Odpowiedzi nr 2 - na pytania do postępowania

Dostawa 2 ambulansów sanitarnych typ „C”

Drzwi działowe

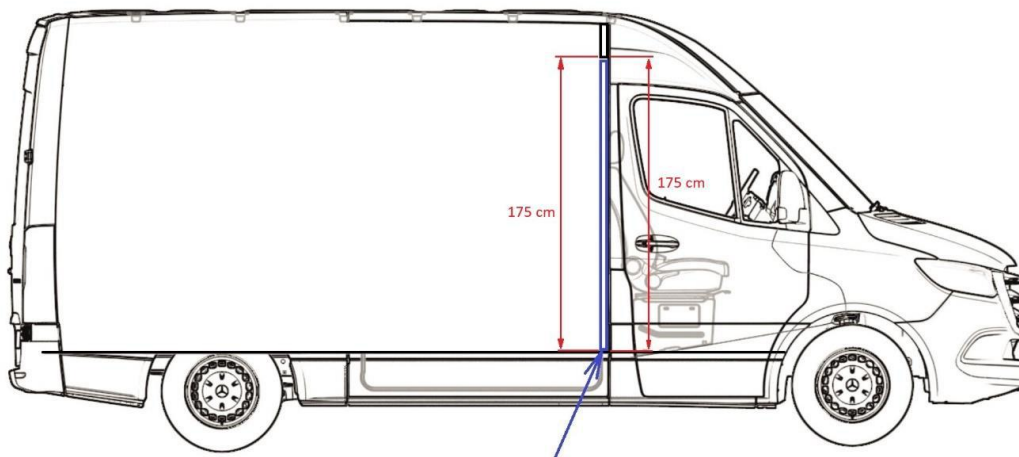
Zamawiający punktuje wysokość przejścia min. 175 cm, przy czym jednoznacznie wskazuje że punktowana jest "wysokość mierzona w linii drzwi, pionowo od powierzchni podłogi w kabine kierowcy do górnej krawędzi otworu drzwi". W związku z takim określeniem sposobu pomiaru pragniemy podkreślić iż jest to bardzo niekonstruktywny opis kryterium, ponieważ prowadzi do paradoksalnych sytuacji w której ten sam pojazd (o tej samej konstrukcji i parametrach użytkowych) otrzymuje różną ocenę techniczną. Wystarczy bowiem odsunąć ścianę działową o 2 cm w stronę przedziału medycznego i wykonać drzwi przesuwne otwierane do strony przedziału medycznego aby otrzymać punkty w powyższym kryterium. Podłoga w kabine kierowcy to przestrzeń na której można stanąć po zamknięciu drzwi a nie jak teraz jest to opisane "przebieżna mierzona w linii drzwi". Kuriozalność takiego opisu kryterium oceny ofert przedstawiają poniższe trzy rysunki, które otrzymują tą samą ocenę punktową.

Niniejszym wnosimy o zmianę opisu kryterium na "wysokość mierzona od powierzchni podłogi (na której można stanąć po zamknięciu drzwi) do górnej krawędzi otworu drzwi", wysokość min. 175 cm).

Odpowiedź nr 1: Zamawiający doprecyzował zapis w załączniku nr 1b do SWZ, tabela nr 5a, poz.5.9:

„przegroda pomiędzy kabiną kierowcy a przedziałem pacjenta z drzwiami przesuwными o wysokości otworu min. 165 cm, wysokość mierzona przy zamkniętych drzwiach, w strefie środkowej drzwi, pionowo od powierzchni górnej krawędzi otworu drzwi do powierzchni podłogi w kabinie kierowcy, na której można postawić stopę przy wchodzeniu lub wychodzeniu z kabiny kierowcy,„
